COMPTE RENDU

Etude hydraulique de la Dunières et de ses affluents sur le bourg de RIOTORD dans le cadre de l'élaboration du PPRI

Réunion de présentation des cartes provisoires du 19/05/2017

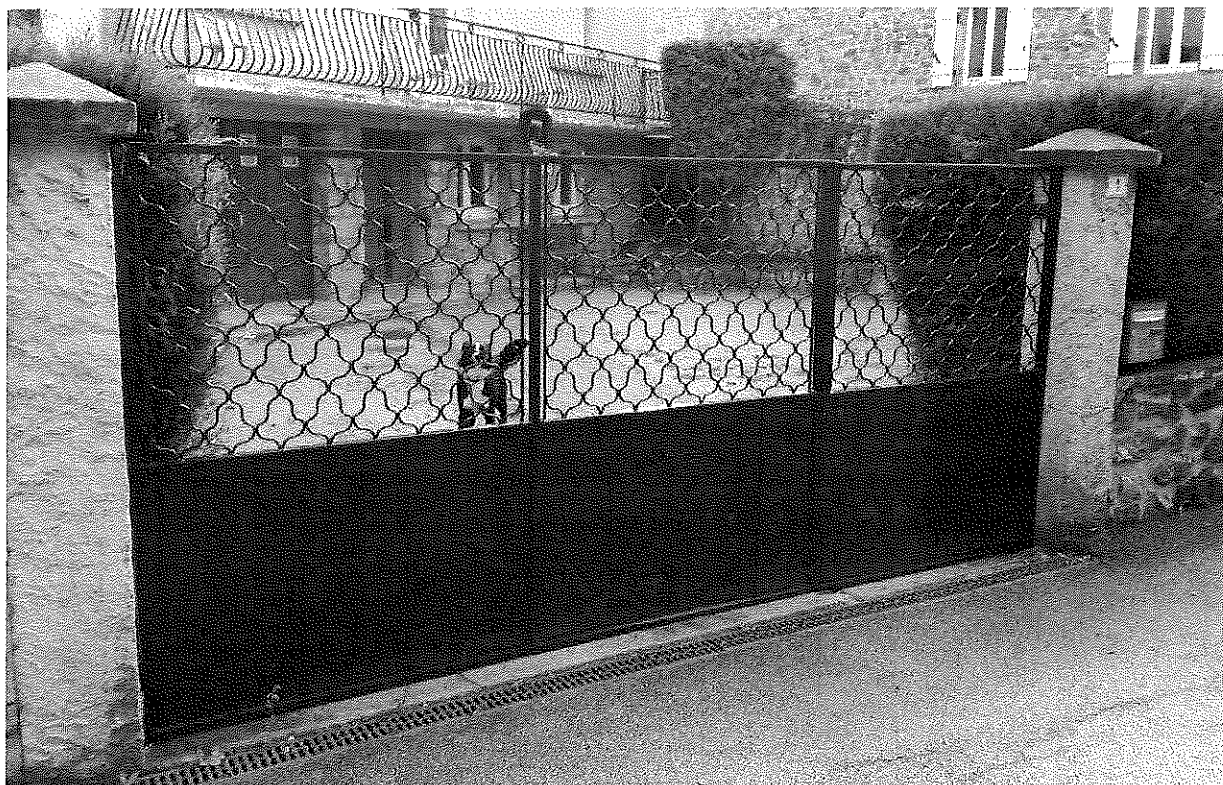
- Le ruisseau des combes :

L'emprise de la zone inondable de la Q10 et Q30 n'apparaît pas sur le chemin des Rivaux, car l'ouvrage est considéré suffisant pour faire passer ces deux crues.

La couverture passant sous le chemin des Rivaux a été intégrée au modèle HEC-RAS. La section modélisée correspond à la section de l'entrée de l'ouvrage en amont. Cette section semble être la section minimum de l'ouvrage sur son linéaire. Cela a été confirmé par M. le Maire en deuxième partie de matinée.

Pour limiter les débordements au droit de l'entrée de la couverture il est nécessaire de curer l'entrée. D'après le Maire, cette intervention est programmée dans le mois qui vient.

- Extension de la zone inondable à étendre au droit d'une cour (voir photo ci-après)
